NYDALEN ENERGI AS
Postboks 4814 Nydalen
0484 OSLO

Vår dato: 10.10.2024

Nydalen Energi AS - Oversending av endret fjernvarmekonsesjon i Vestby

Figur 2 – Visualisering av energisentralen sett fra Treveien. Figur er hentet fra søknaden.

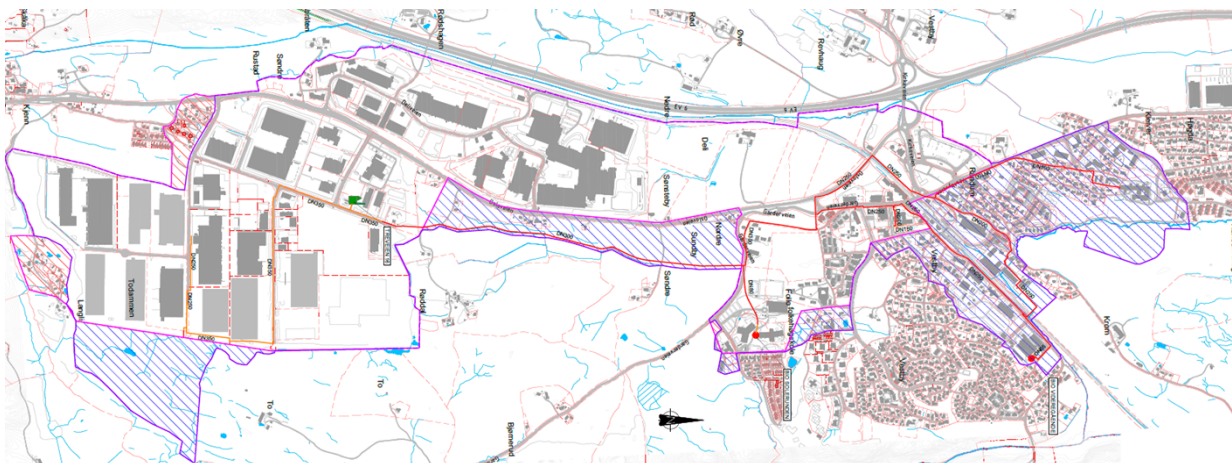
NEAS ønsker å etablere et nytt næringsbygg på 59 x 35 m, en flissilo på 7 x 25 m og en akkumulatortank med utvendig diameter på 10,5 m og høyde på 16,5 m på Treveien 12 og 16 –

innenfor Vestby næringspark. Det fremkommer av søknaden at tomtene er opparbeidete næringstomter regulert for blandingsnæring, og at omkringliggende bygg er logistikkbygg med utstrakt transportvirksomhet. I søknaden pekes det på at det vil være behov for dispensasjon for byggehøyde for å kunne etablere bygg på 20 m, pipe på 35 m samt akkumulatortank på 16,5 m.

Anlegg som konsesjonsbehandles i medhold av energiloven er fritatt kommunal byggesaksbehandling, jfr. SAK10 § 4-3. Anlegget er likevel underlagt de føringer og bestemmelser som fremkommer av aktuell arealplan og eventuell reguleringsplan. NVE tar til etterretning at Vestby kommune har uttalt seg positive til tiltaket, og legger til grunn at NEAS må avklare nødvendig dispensasjon fra byggehøyder med kommunen før eventuell etablering av anlegget. NVE konstaterer at det ikke er mottatt høringsinnspill som motsetter seg etableringen. Etter vår vurdering vil etableringen av et nytt næringsbygg, flissilo og akkumulatortank i et opparbeidet og aktivt næringsområde ikke være til nevneverdig sjenanse i form av visuelt inntrykk eller støy fra transport.
